Aviso de versões das centrais de Alarme Intelbras

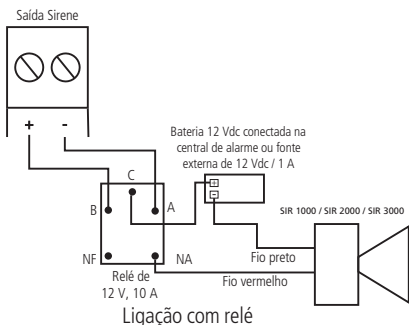
Caso não deseje atualizar a central de alarme para o funcionamento de sirene magnética de até 1 A, basta utilizar a ligação com uso de relé auxiliar conforme imagem abaixo:
